PIANO PROVINCIALE DELLA SICUREZZA STRADALE

Allegato A – Strada “Giuseppina”

A4 - Tasso d'incidentalità lungo l'itinerario

SCHEDA N.15: Intersezione con la SP28 e con la strada comunale per Vidiceto-Gurata

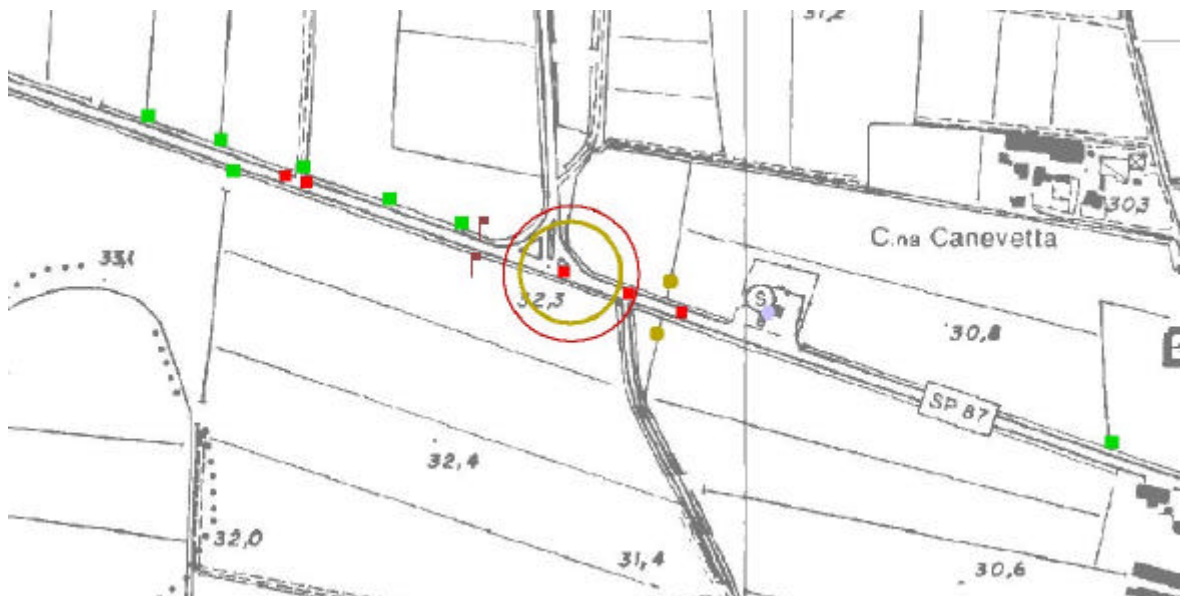
SITUAZIONE ATTUALE: La SP 87 incrocia due strade con assi sfalsati di qualche metro, si creano così due intersezioni a raso molto ravvicinate.

INTERVENTI PROPOSTI: Verifica di fattibilità di realizzazione di una rotatoria al fine di rendere agevole la manovra di attraversamento e di svolta a sinistra e di interrompere il rettilineo che porta alla circonvallazione di Cingia de' Botti, con conseguente riduzione della velocità dei veicoli in transito. L'intervento potrebbe completarsi con l'aggiunta di piazzole per la fermata dell'autobus per la frazione di Vidiceto-Gurata.

SCHEDA N.16: Piazzola per la fermata dell'autobus a Vidiceto

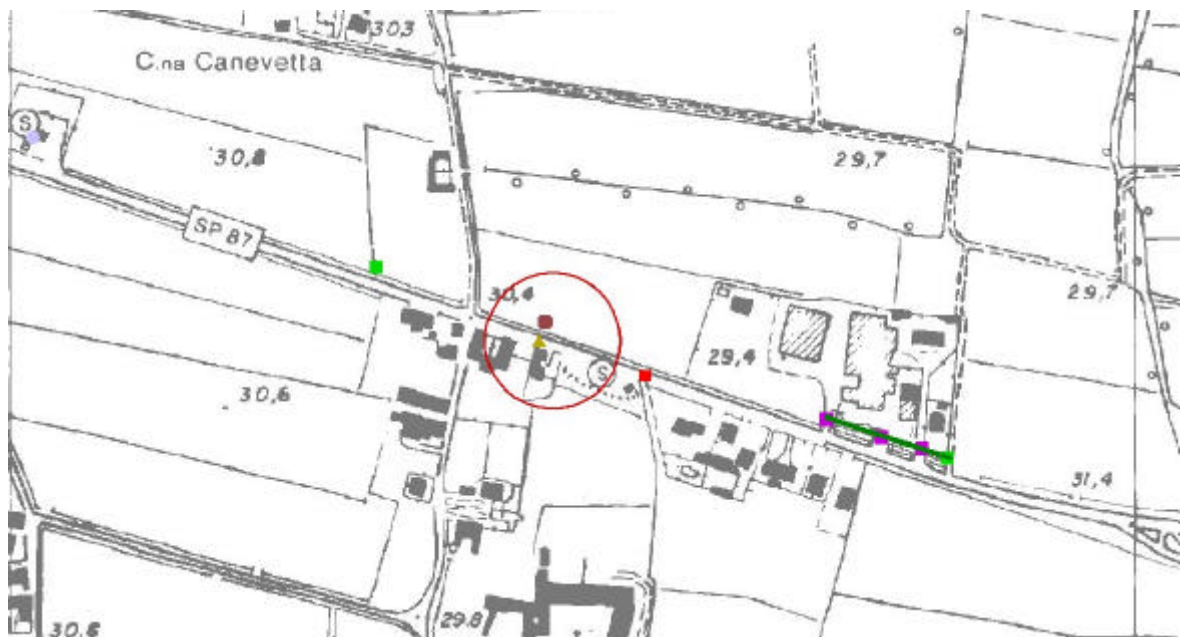
SITUAZIONE ATTUALE: I pali per l'illuminazione posti a ridosso della strada costeggiano una piazzola di sosta per autobus, costituendo ostacoli fissi non protetti e rallentando la manovra di quest'ultimo.

INTERVENTI PROPOSTI: Far spostare i pali sul lato opposto della strada, creare una piazzola di sosta anche sul lato dx in prossimità delle abitazioni e studiare un eventuale attraversamento pedonale con isola salvagente.

SCHEDA N.17: Tangenziale di Cingia de' Botti

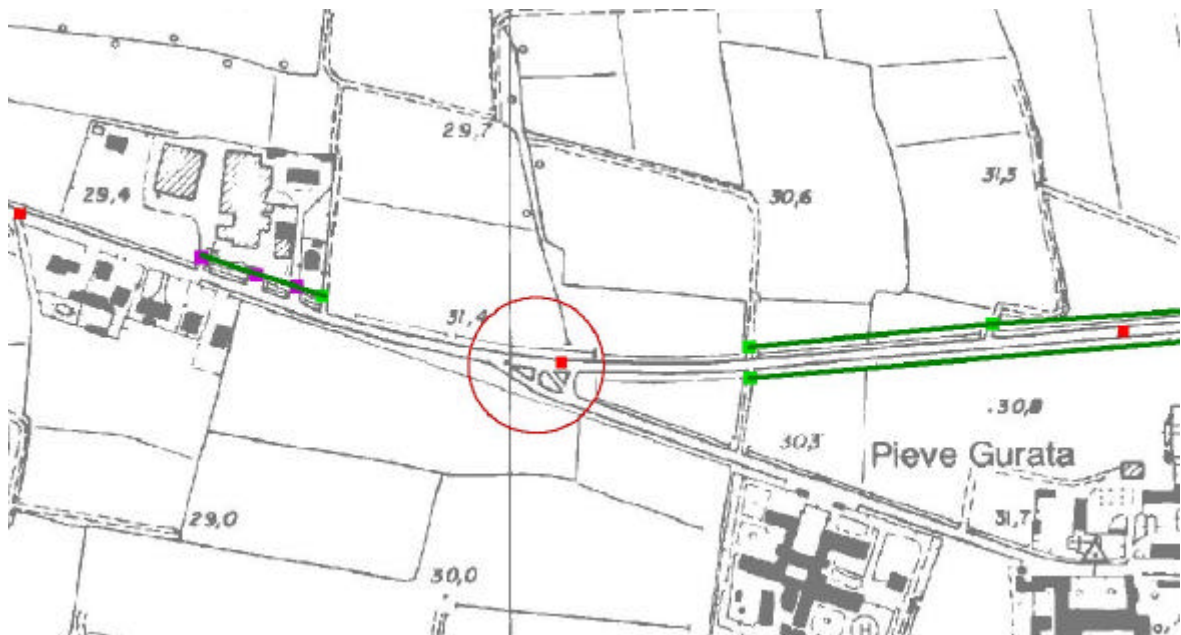
SITUAZIONE ATTUALE: Intersezione a raso che permette l'immissione sulla strada provinciale in entrambe le direzioni di marcia.

INTERVENTI PROPOSTI: Permettere solo al traffico proveniente da Cremona l'accesso alla strada e vietare l'immissione ai veicoli provenienti dalla comunale sulla SP87 (consentita dalla rotatoria - vedi scheda n.18). Inoltre su tutto il tratto di tangenziale si propone di raggruppare gli accessi laterali con strade di servizio che convogliano i veicoli nella rotatoria di cui sopra.

SCHEDA N.18: Tangenziale di Cingia de' Botti

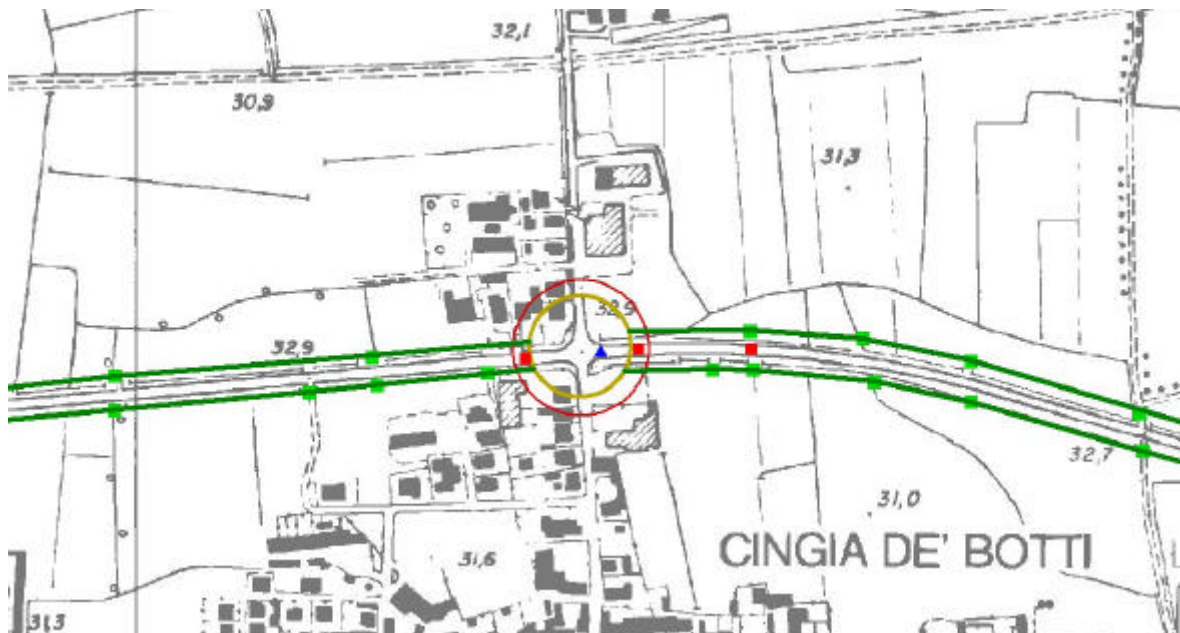
SITUAZIONE ATTUALE: Intersezione a raso posta tra la comunale per Cingia de' Botti e la SP 30. Esiste attraversamento pedonale illuminato.

INTERVENTI PROPOSTI: Sarebbe ulteriormente migliorativo realizzare una rotatoria che consenta l'entrata e l'uscita nel centro abitato e rallenti il traffico veicolare, ed un sottopassaggio per l'attraversamento di pedoni e ciclisti.

SCHEDA N.19: Tangenziale di Cingia de' Botti

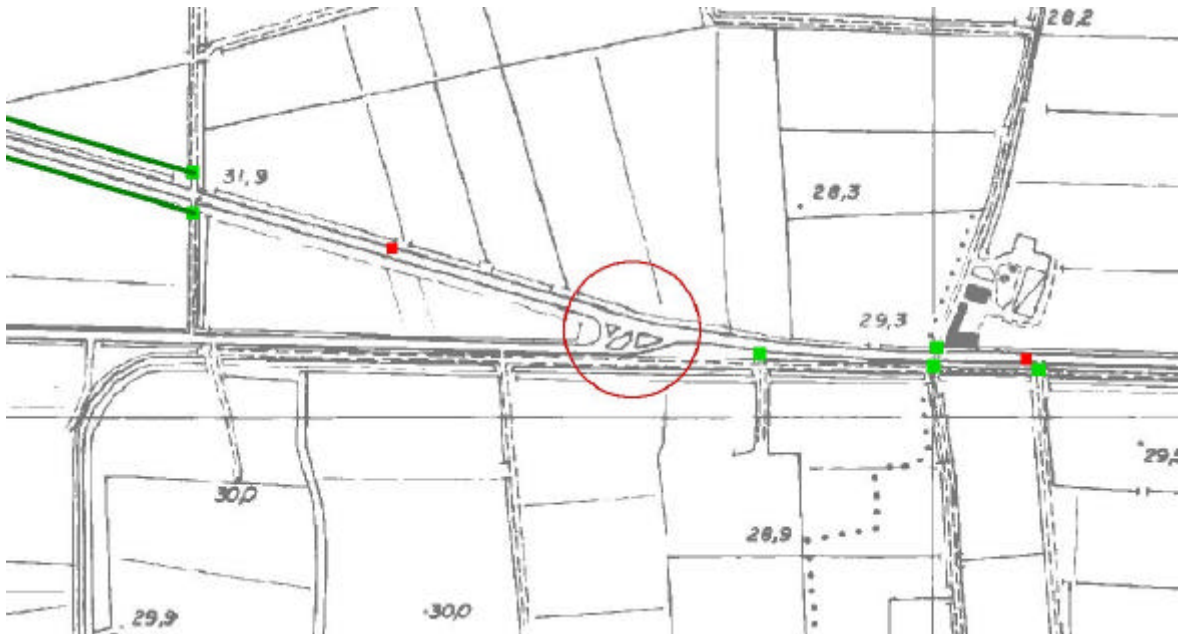
SITUAZIONE ATTUALE: Intersezione a raso con la strada comunale per Cingia de' Botti che permette l'immissione sulla strada provinciale in entrambe le direzioni di marcia.

INTERVENTI PROPOSTI: Consentire la sola uscita dal centro abitato in direzione di San Giovanni in Croce e di vietarne l'ingresso (consentito dalla rotatoria – vedi scheda n.18) per ridurre i punti di conflitto tra le correnti veicolari.

SCHEDA N.21: Formazione di ghiaccio

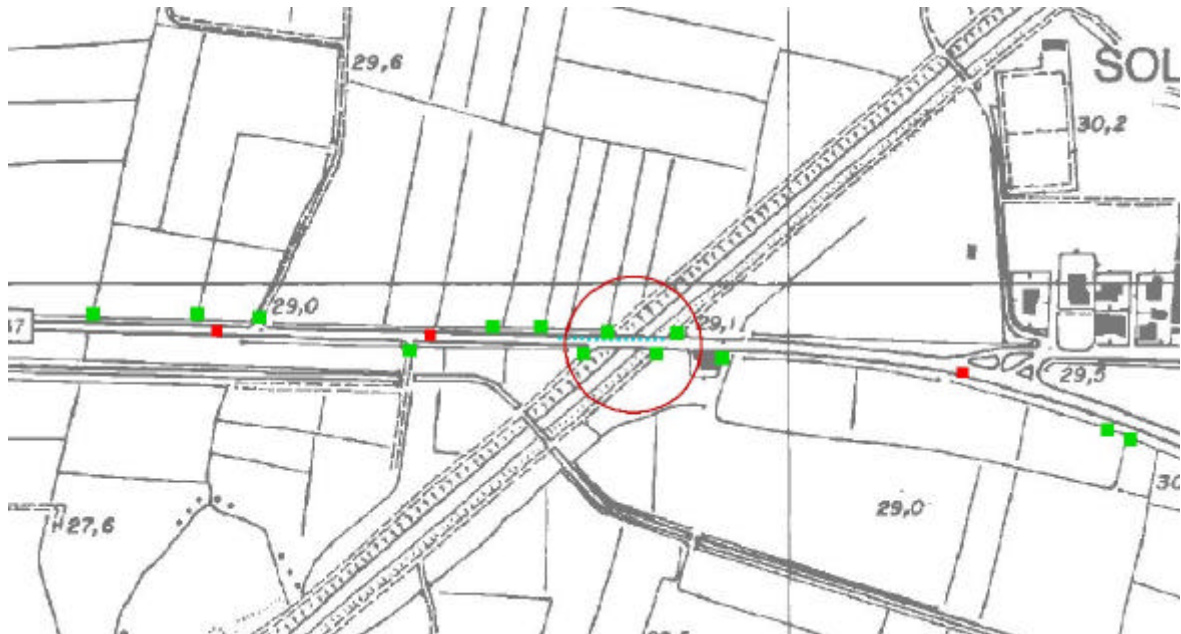
SITUAZIONE ATTUALE: Nel tratto della strada provinciale posto sul canale vi è la possibilità di formazione di ghiaccio nei mesi invernali. Sul ponte è presente un guard-rail protettivo non più a norma.

INTERVENTI PROPOSTI: Monitoraggio del punto critico ed interventi di spargimento di sale, sostituzione del guard-rail con uno che rispetti la normativa vigente.

SCHEDA N.22: Intersezione a Solarolo Rainerio

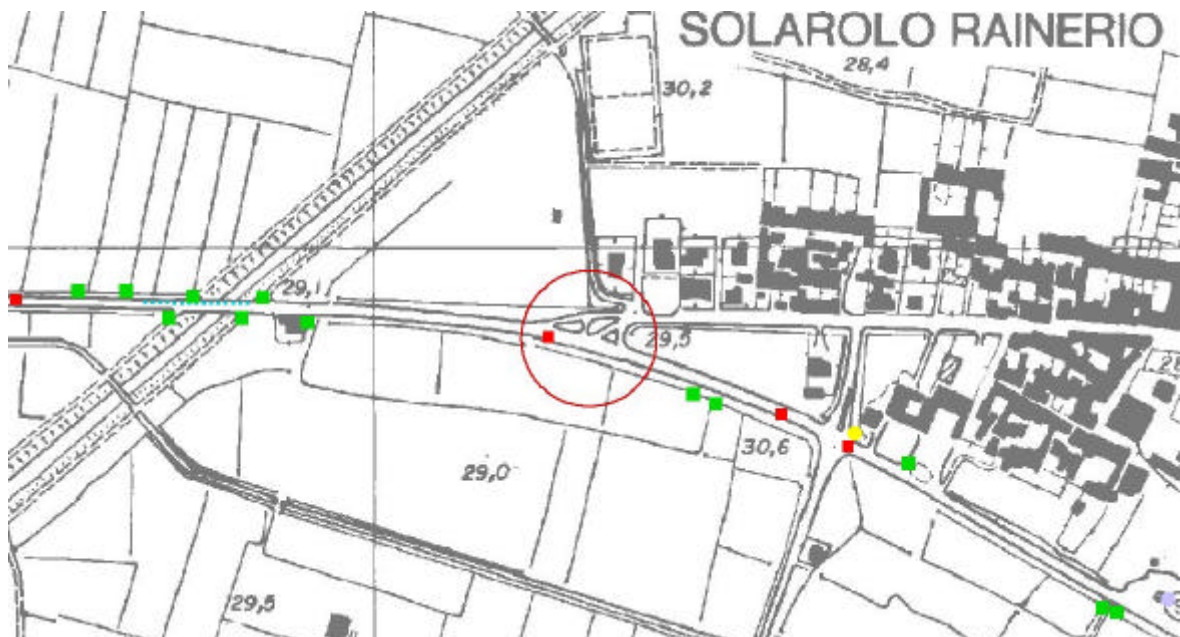
SITUAZIONE ATTUALE: Intersezione a raso con la strada comunale per il centro abitato di Solarolo Rainerio che permette l'immissione sulla strada provinciale in ambo le direzioni ed è ubicata lungo una curva con conseguente riduzione della visibilità delle manovre dei veicoli.

INTERVENTI PROPOSTI: Consentire la sola immissione sulla provinciale verso Cremona e vietare le altre manovre di ingresso e uscita dalla comunale (l'immissione sulle strada provinciale verso San Giovanni in Croce e l'accesso al paese sono consentiti dalla rotatoria - vedi scheda n.24).

SCHEDA N.23: Intersezione a Solarolo Rainerio

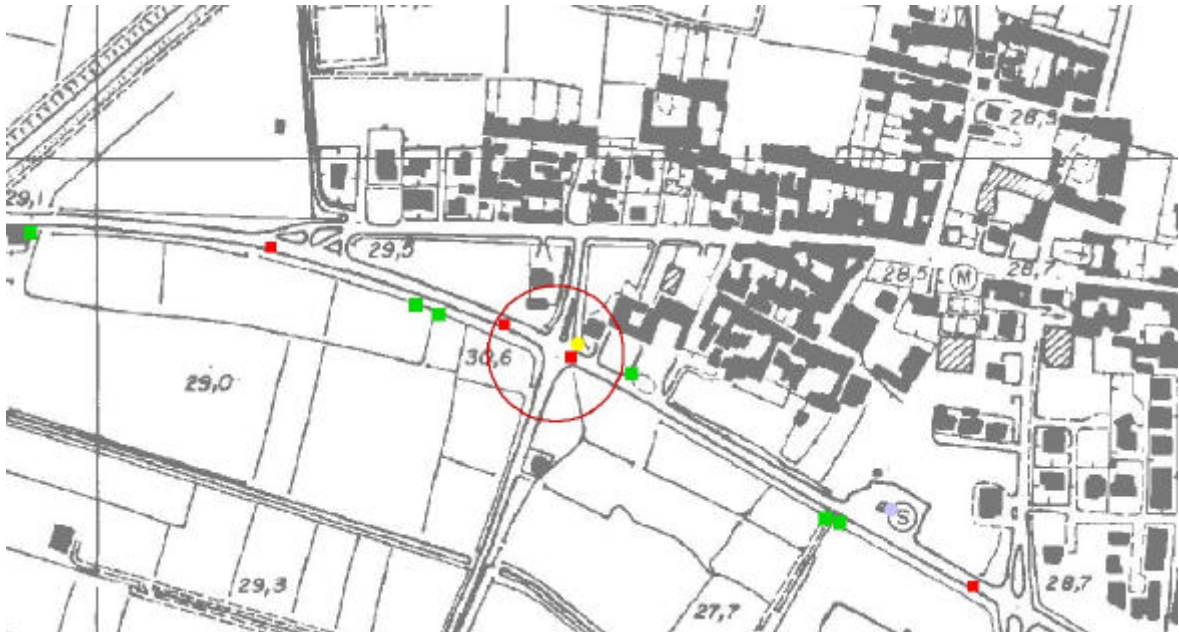
SITUAZIONE ATTUALE: Intersezione a raso con la strada comunale in direzione San Lorenzo Aroldo e con quella che porta in Solarolo Rainerio, collocata in prossimità di una curva con conseguente riduzione della visibilità.

INTERVENTI PROPOSTI: Chiudere la strada proveniente da Solarolo Rainerio lasciando come unico ingresso al centro abitato la rotatoria (vedi scheda n.24).

SCHEDA N.24: Intersezione con la strada comunale di Solarolo Rainerio e con la SP 60

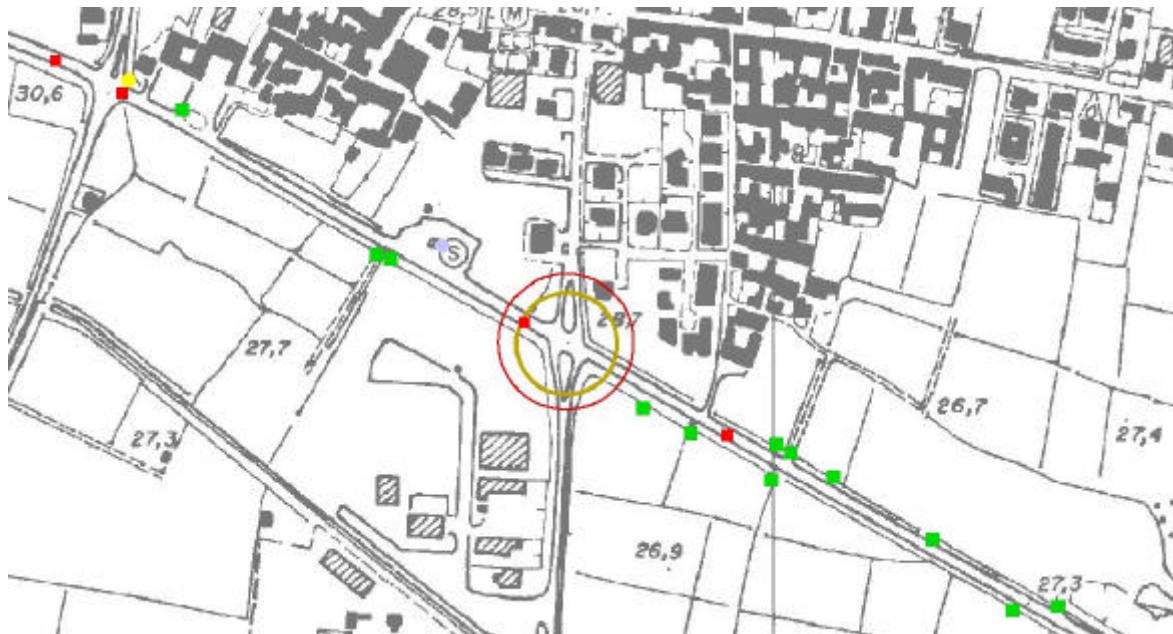
SITUAZIONE ATTUALE: Intersezione a raso con la strada provinciale 60 e la strada comunale per il centro abitato di Solarolo Rainerio.

INTERVENTI PROPOSTI: Verifica fattibilità di realizzazione di una rotatoria che consenta l'unico accesso al paese per evitare la permanenza dei veicoli che devono svoltare a sinistra in corrispondenza delle altre intersezioni.

SCHEDA N.25: Intersezione a raso con strada vicinale e strada comunale per Solarolo Rainerio

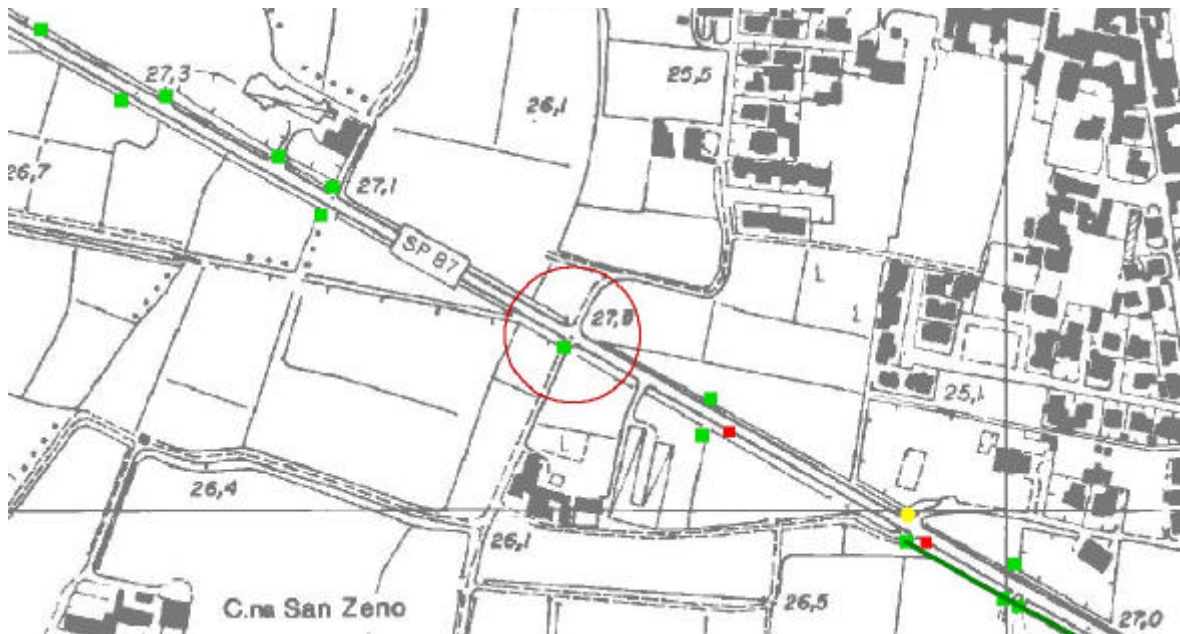
SITUAZIONE ATTUALE: Intersezione poco percepibile.

INTERVENTI PROPOSTI: Valutare una nuova geometria dell'intersezione con corsie di accelerazione e decelerazione che la rendano maggiormente visibile e riducano le conflittualità tra i flussi veicolari.

SCHEDA N.26: Intersezione a raso

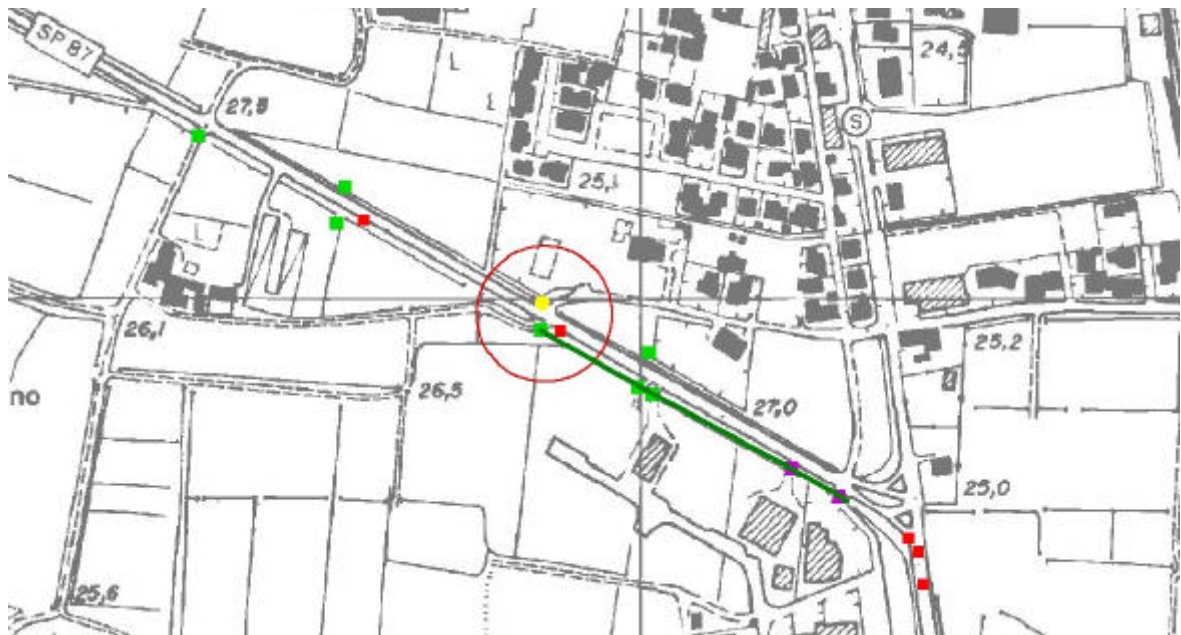
SITUAZIONE ATTUALE: Intersezione a raso poco percepibile e non illuminata. L'intersezione presenta due accessi laterali: uno a servizio dell'area agricolo-industriale esistente, l'altro a servizio del centro abitato. A questi fanno seguito diversi accessi agricoli ed industriali che nei tratti successivi interessano la strada.

INTERVENTI PROPOSTI: Verifica possibilità di illuminare adeguatamente l'intersezione per aumentarne la visibilità notturna e di creare una strada di servizio che raggruppi i diversi accessi agricoli ed industriali poco percepibili.

SCHEDA N.27: Intersezione con la SPEXSS343

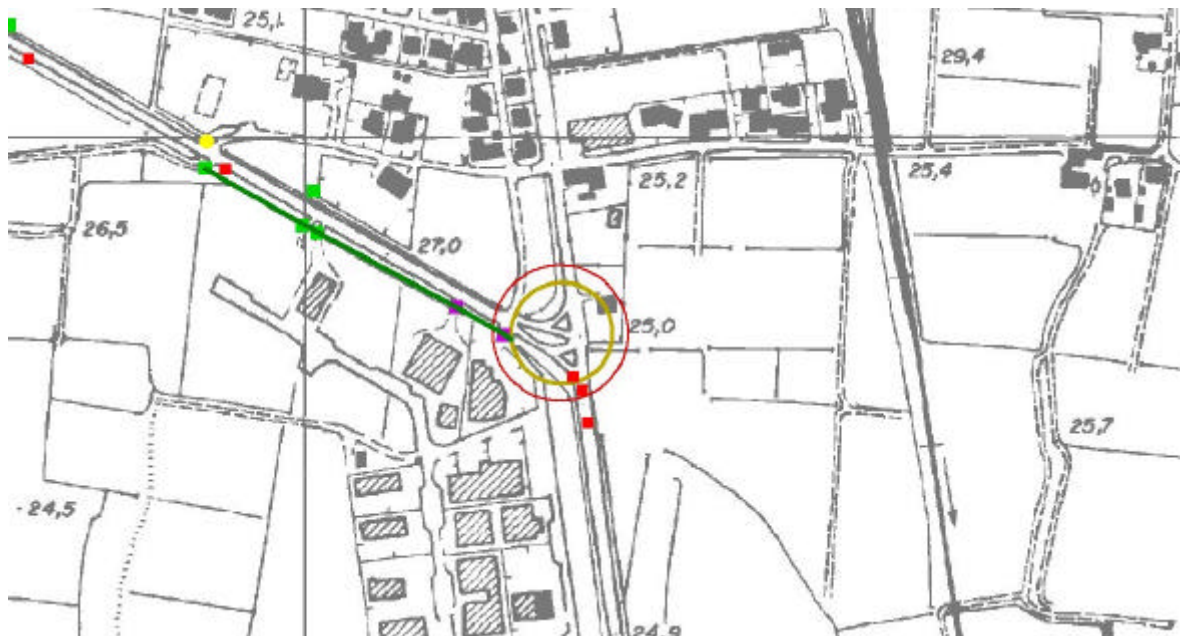
SITUAZIONE ATTUALE: Intersezione a raso con la SP ex SS 343.

INTERVENTI PROPOSTI: Verifica fattibilità di realizzazione di una rotatoria per gestire in modo ottimale le conflittualità tra i flussi di traffico.

SCHEDA (B): Distributori di benzina

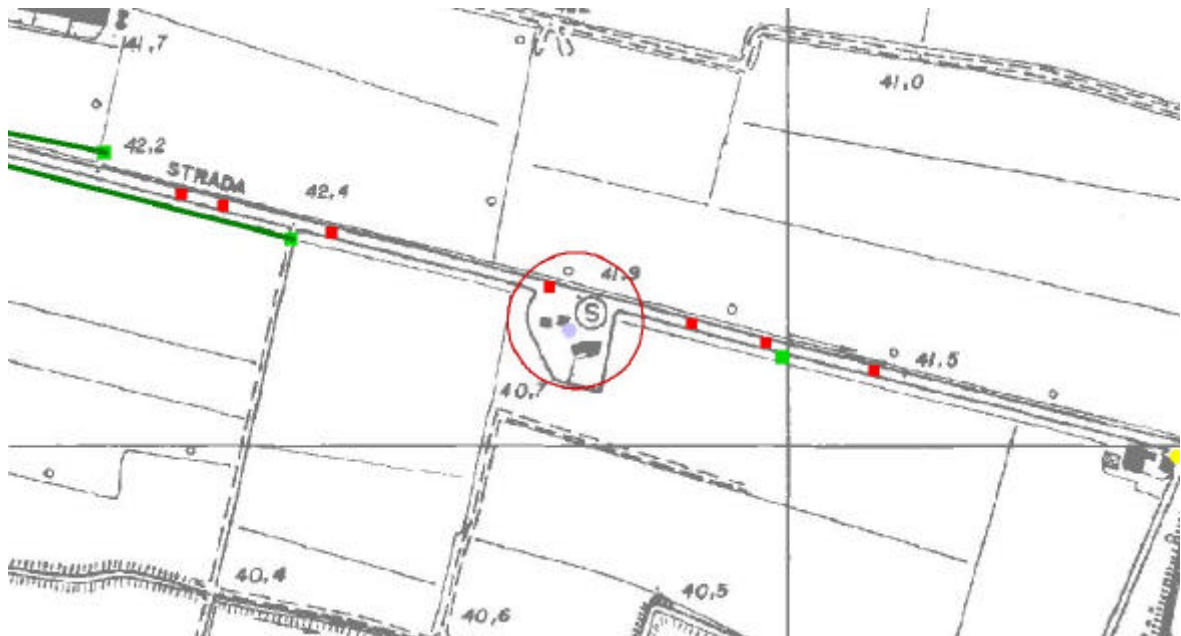
SITUAZIONE ATTUALE: Assenza di corsie di svolta a sinistra in prossimità dei distributori di carburante e delle zone artigianali.

INTERVENTI PROPOSTI: Verifica possibilità di realizzazione di corsie di decelerazione ed accumulo per i veicoli che devono svoltare a sinistra, così da evitare rallentamenti.
